Objet : Enquête publique Parc éolien de DROISY

SYNTHESE DES OBSERVATIONS DU PUBLIC CLASSEES PAR THEME ET REMARQUES ET QUESTIONS COMPLEMENTAIRES DU COMMISSAIRE ENQUETEUR :

Plan montrant le positionnement du saut de loup et de l'allée dans l'axe des éoliennes

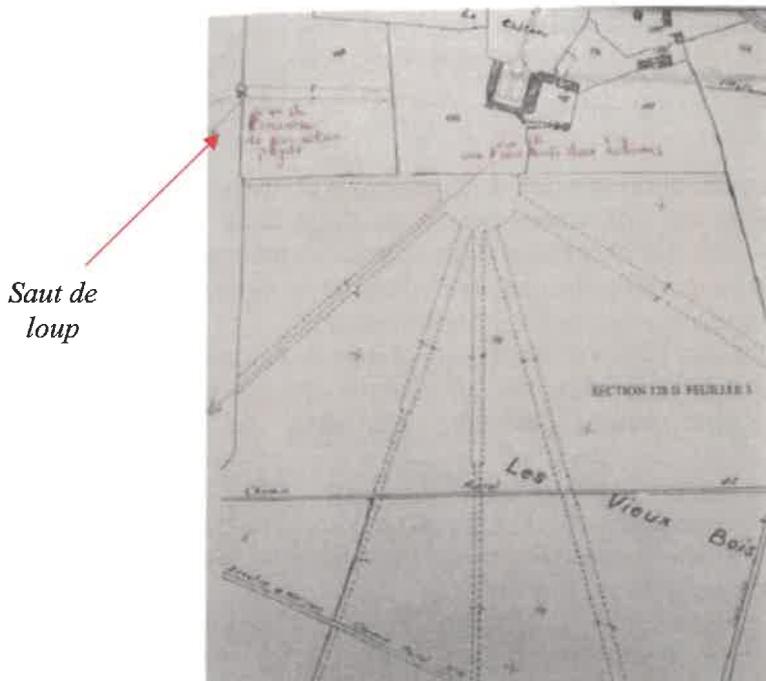
- L'ensemble du parc éolien serait visible depuis le « saut-de-loup » situé sur une allée du château ; étant précisé que le parc du château est lui-même protégé au titre des monuments historiques.
- Une ou peut-être deux éoliennes se trouveraient dans l'axe de l'une des allées de la patte d'oie située devant la façade arrière du château et seraient donc visibles depuis ses abords immédiats.

Compte tenu de l'impact sur le château d'Hellenvilliers et son parc, d'autres mesures de type ERC peuvent-elles être proposées (plantations en parallèle de l'axe donnant sur le château plutôt que de manière perpendiculaire, par exemple) ?
